改善箇所説明図

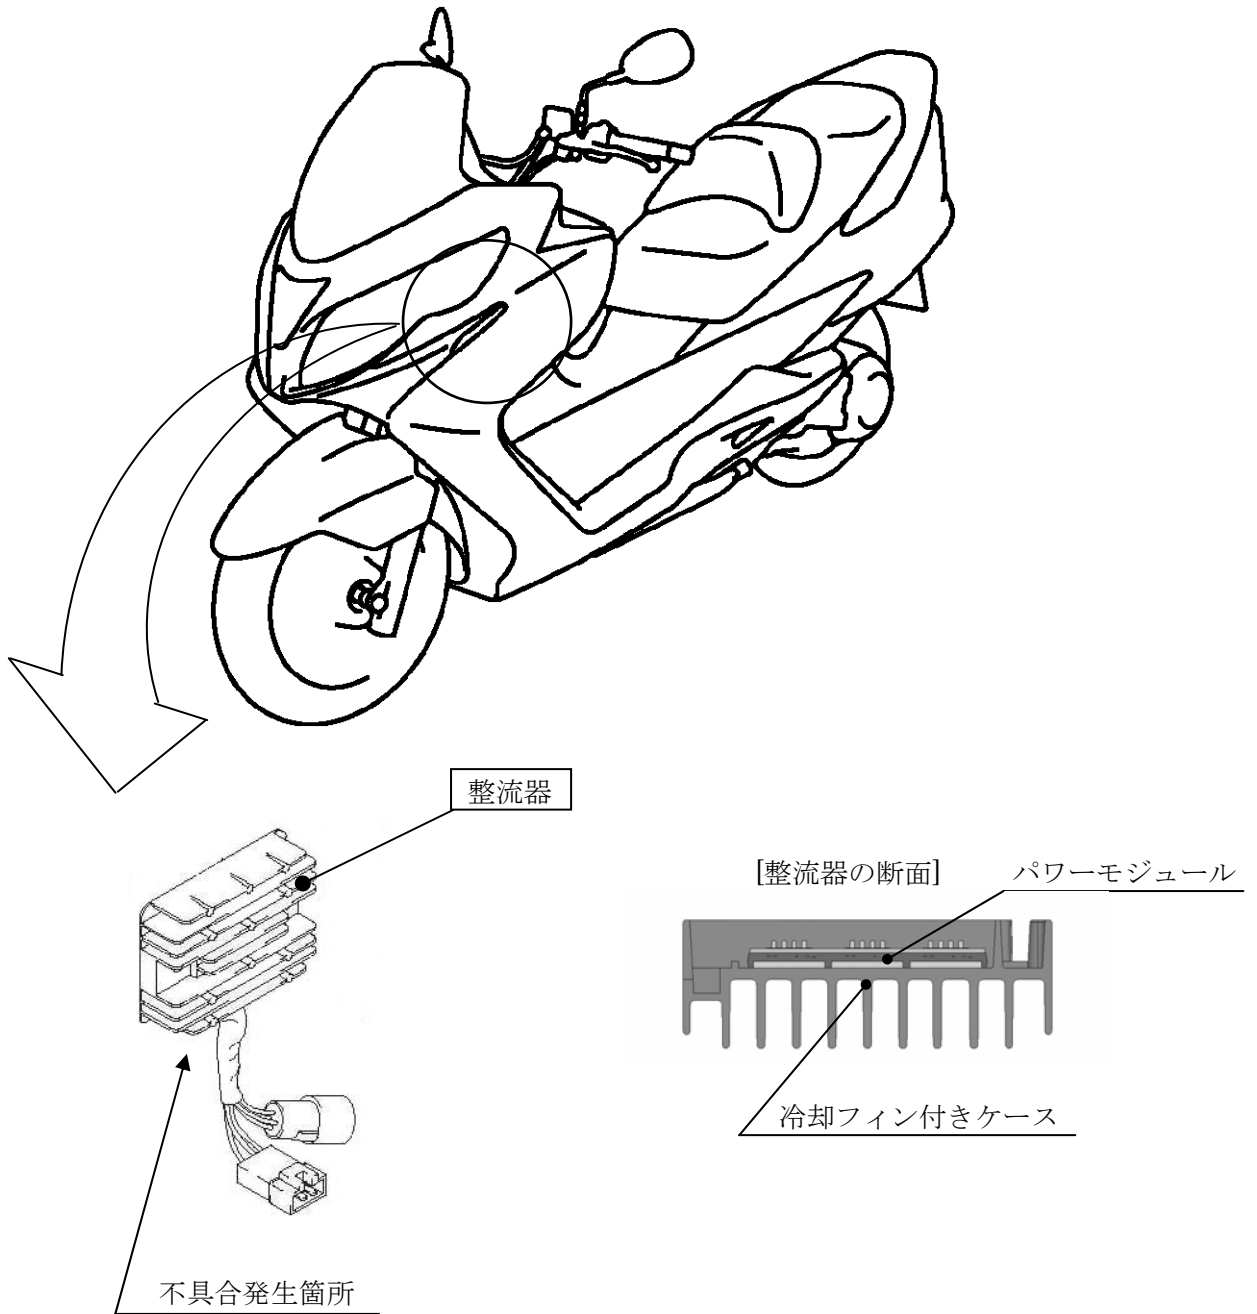
整流器の製造工程において、冷却フィン付きケースとパワーモジュール（電力用複合素子）の接着が不十分なため、パワーモジュール内部の整流素子が冷却されずに温度が上昇し、発電電流の制御ができなくなるものがある。そのため、バッテリーが充電不足となり、最悪の場合、走行中にエンジンが停止して再始動できなくなるおそれがある。

全車両、整流器を対策品と交換する。

注： は交換部品を示す。

識別：左側フロントパネルボックス内に緑色のシールを貼付する。
